Gebouw "Van Uden"

project	Gebouw "Van Uden"
omschrijving	Verbouwing van een werk-woonhuis (rijksmonument) aan de Veerhaven 14-15 te Rotterdam
opdrachtgever	Rotterdamse Grond B.V.
architect	ir Jeroen Hoorn, architect
projectnummer	0307
tekenaar	
formaat	A3
datum	1 maart 2019
fase	aanvraag omgevingsvergunning
tekening	DO.10j
onderwerp	diverse toelichtingen en aanvullingen op verzoek van Welstand

Eerste verdieping • Ingrep 1 & 2 / Tweede verdieping • Ingrep 1 • Toelichting

plattegrond - te maken | 1:60

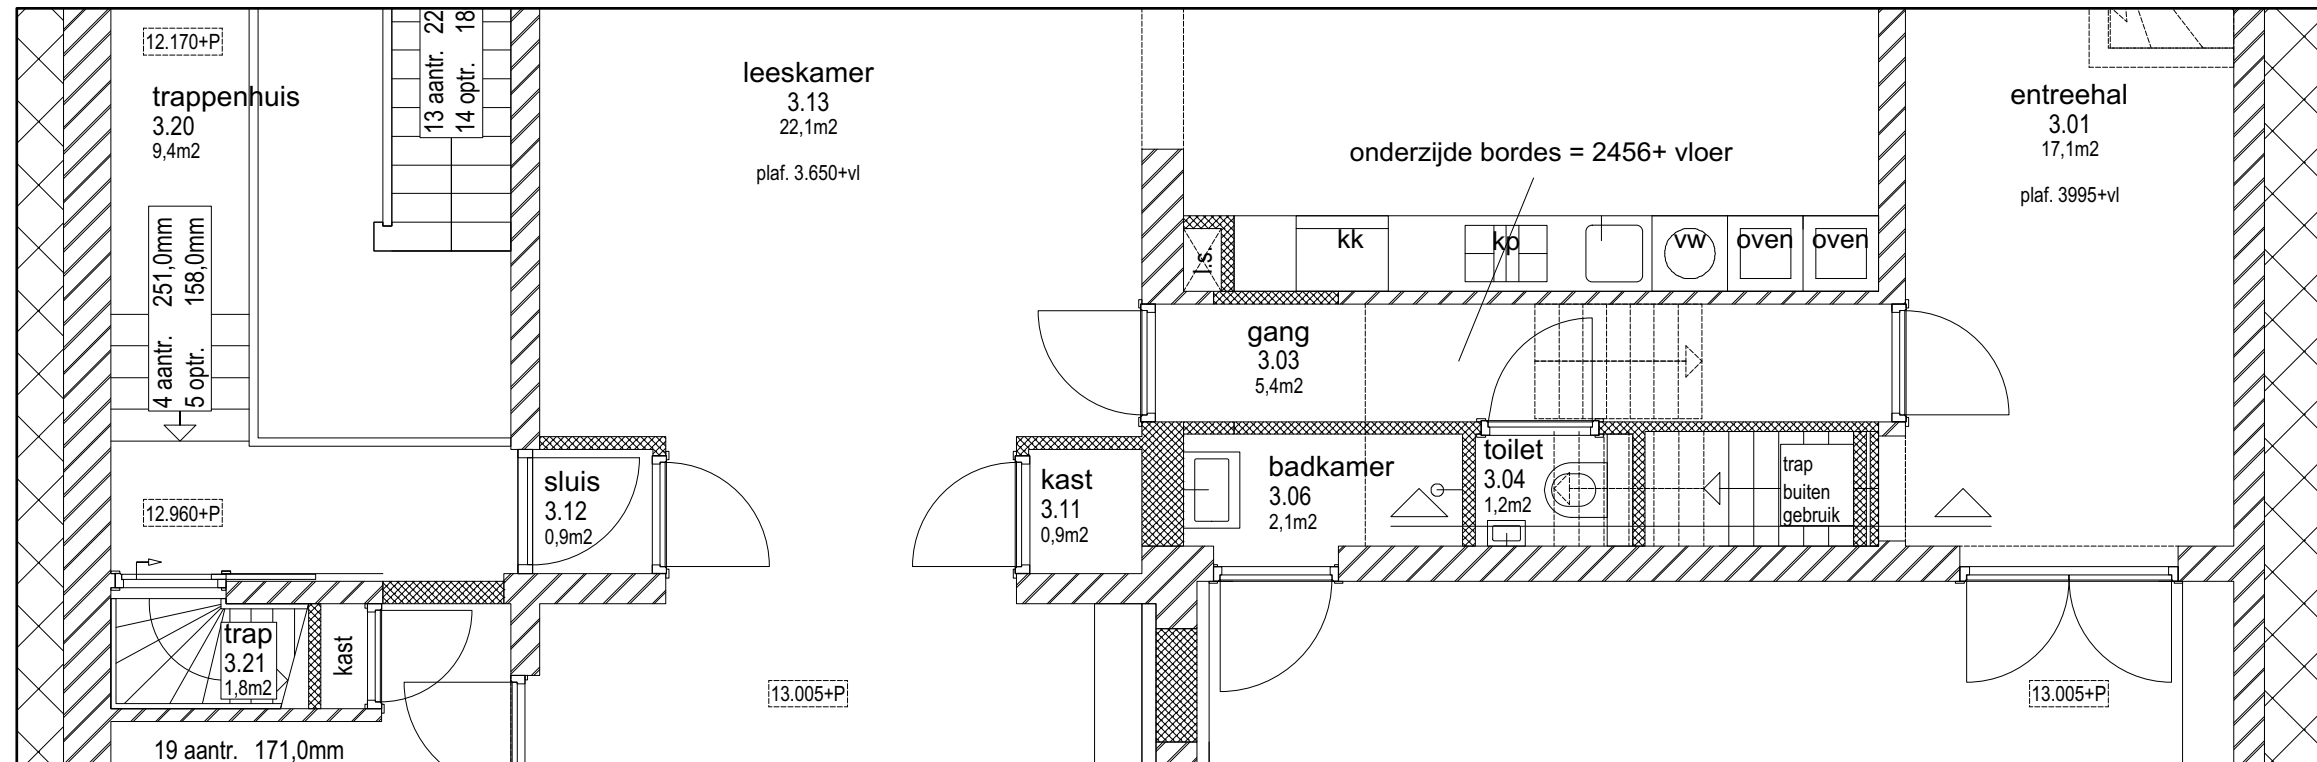
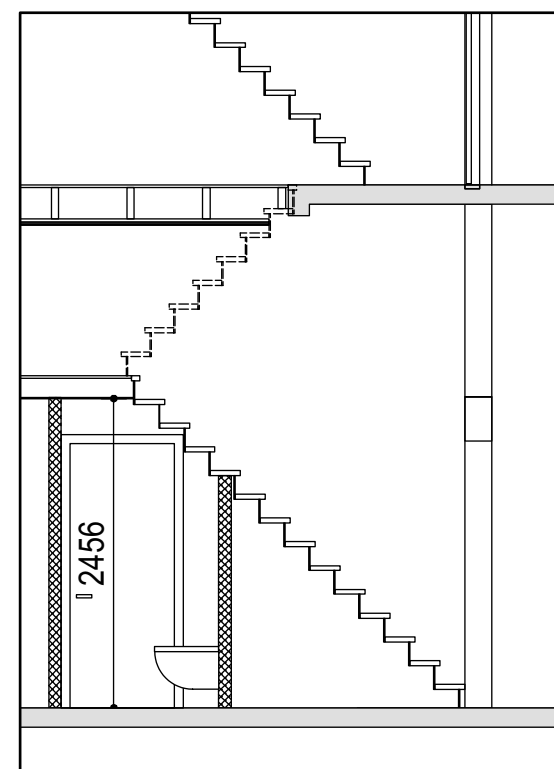
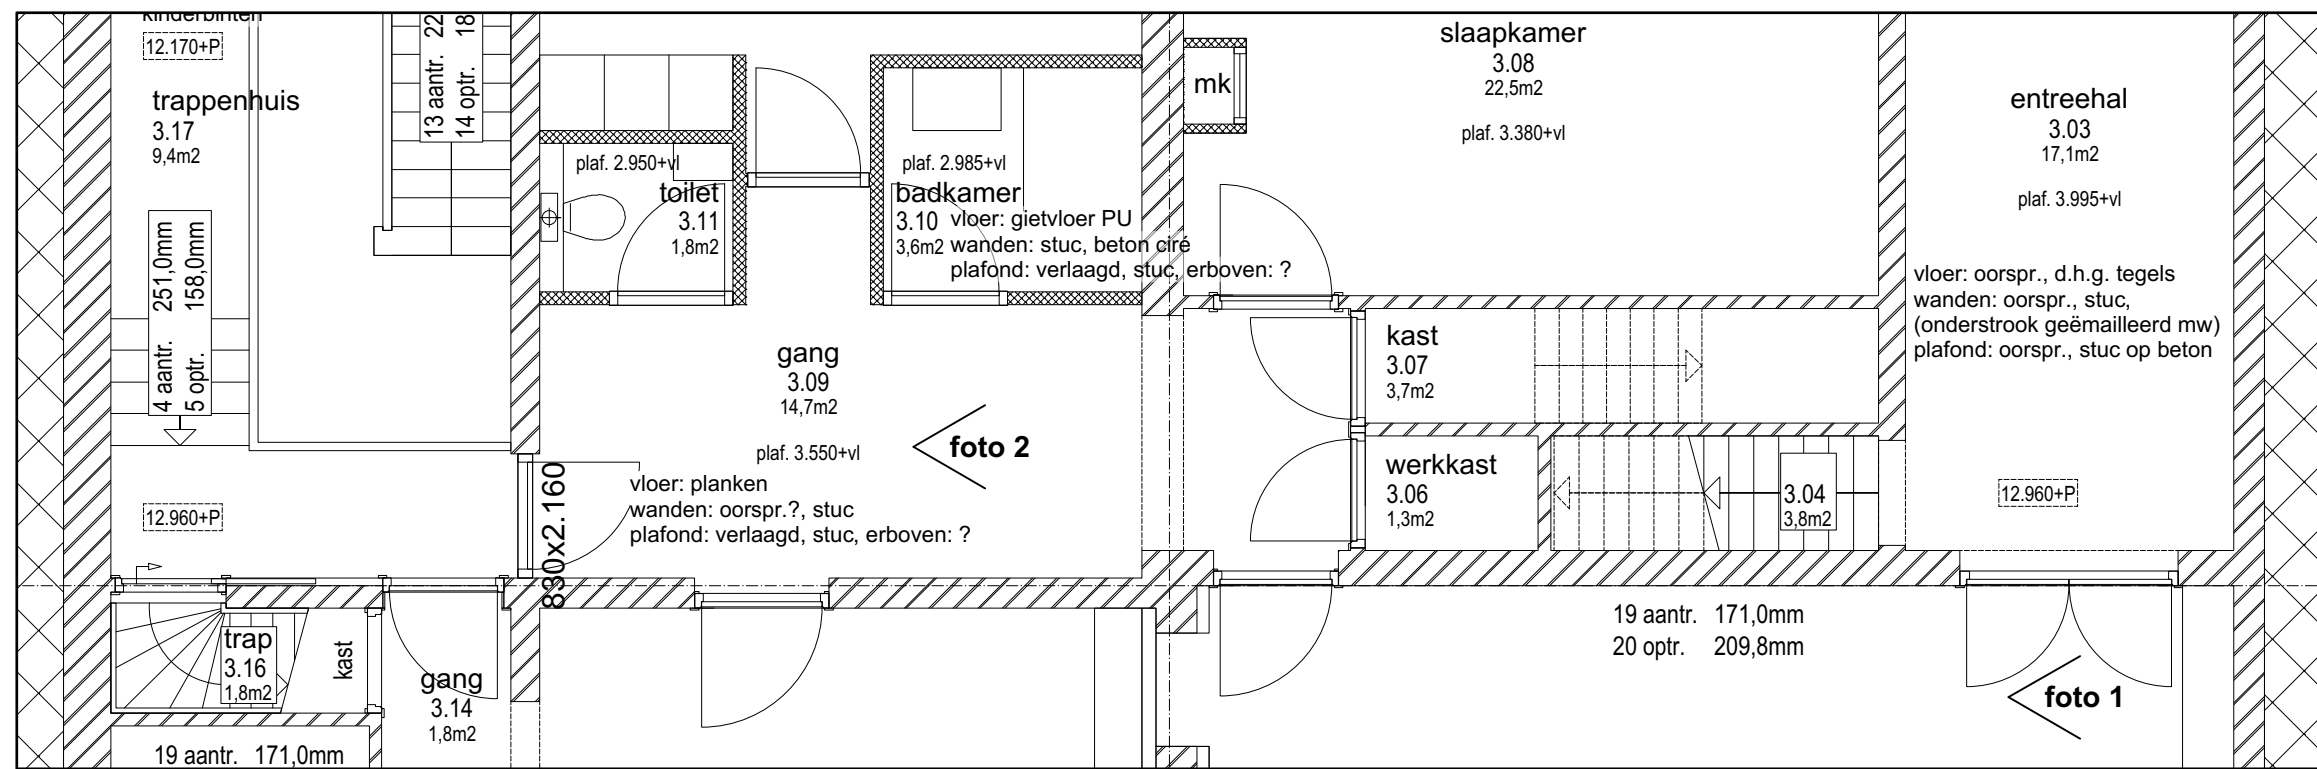
Rondom as 2 bevinden zich tien bestaande min of meer gelijke deuren. Na de herindeling zijn er nog acht nodig. De twee overblijvende zullen indien zo veel mogelijk worden gebruikt op vergelijkbare plekken op de andere verdiepingen, zoals in de ruimten 1.04 en 1.10. Door de jaren heen zijn hier al diverse wijzigingen van posities van deuren doorgevoerd. In deze traditie wordt dan voortgegaan.

De diensttrap zal geheel behouden blijven, de opgang en het trapgat zullen reversibel dichtgezet worden

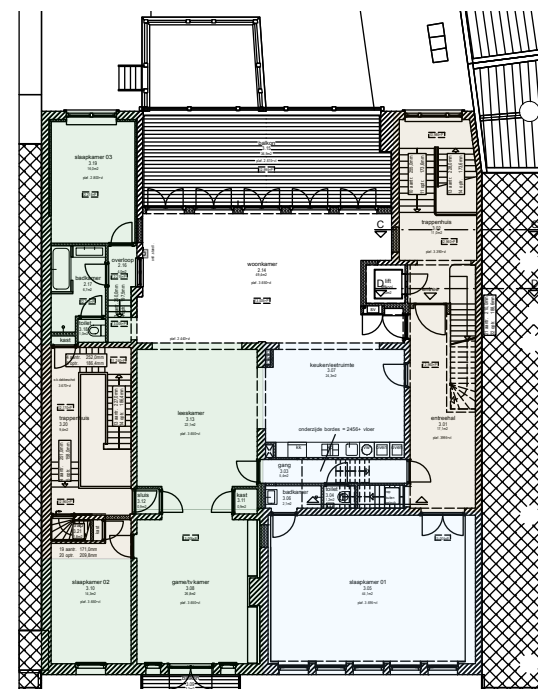
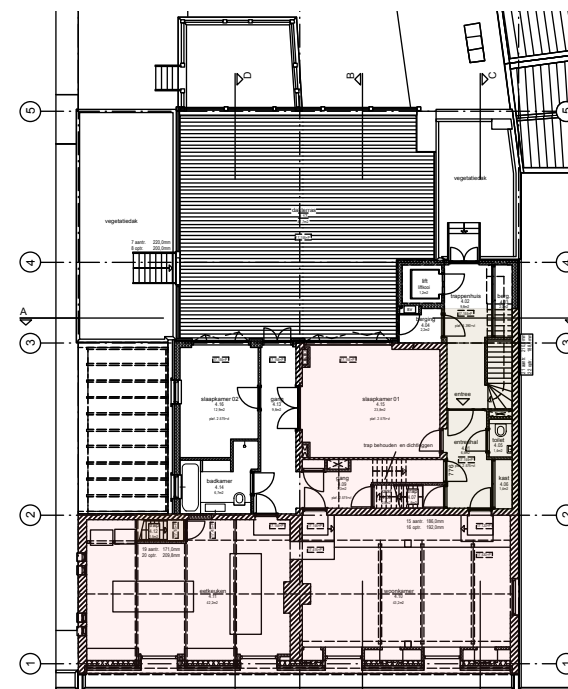
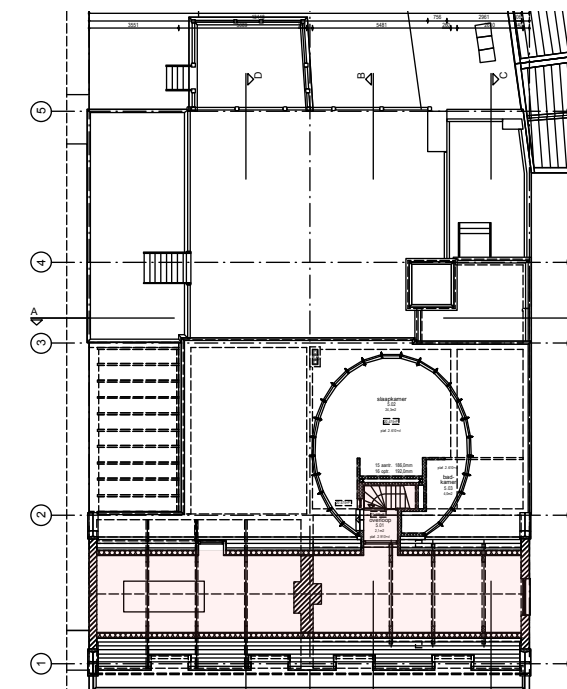
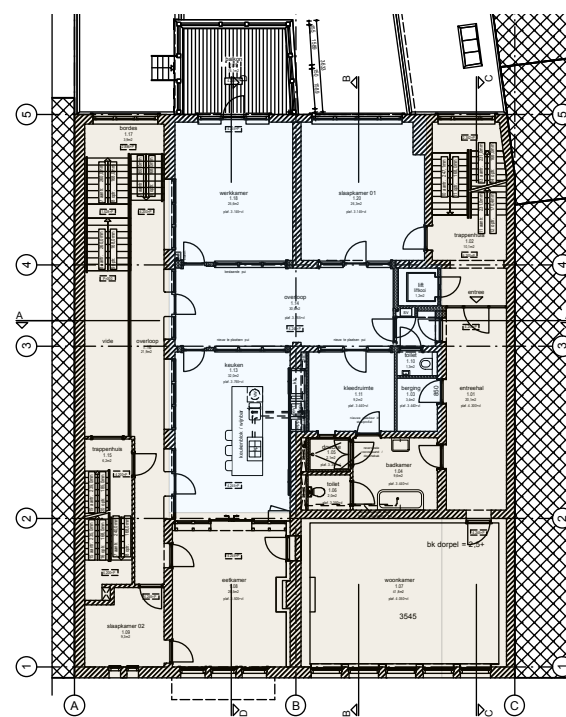
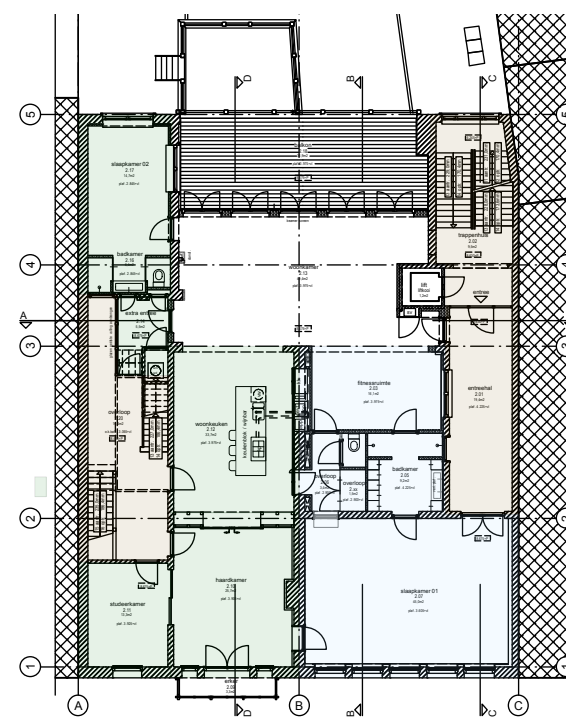
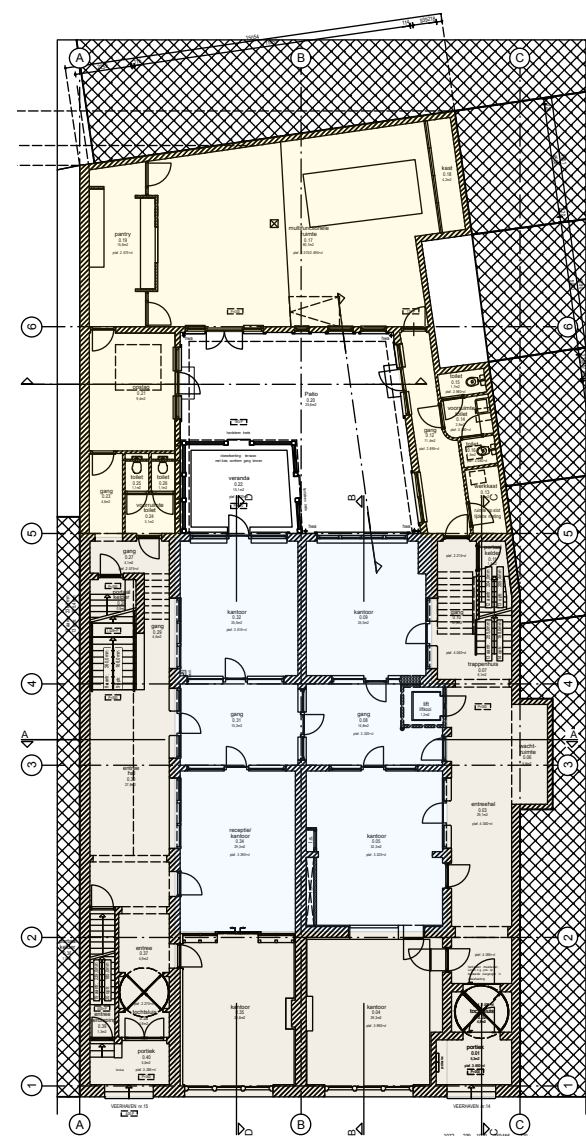
- restauratie van de nog aanwezige monumentale afwerkingen, waaronder herstel van parketvloeren en het weer blootleggen van de oorspronkelijke plafonds als aangegeven per ruimte op tekening.
- aanhelen van afwerkingen die nog goeddeels aanwezig zijn per appartement als aangegeven per ruimte op tekening.

- afwerkingen zijn reversibel;
- afwerkingen zijn consistent doorgevoerd per appartement
- afwerkingen zijn ingetogen en dienend aan oorspronkelijke tijdslaag en zijn als een nieuwe tijdslaag leesbaar;
- afwerkingen hebben een duurzame kwaliteit van detaillering en materialisering die recht doet aan die van de omgevende monumentale afwerkingen;
- afwerkingen reflecteren zo goed als mogelijk de oorspronkelijke programmatische thema's (zie nummering 1 t.m. 5 hiernaast en kleurcodes op volgend blad)
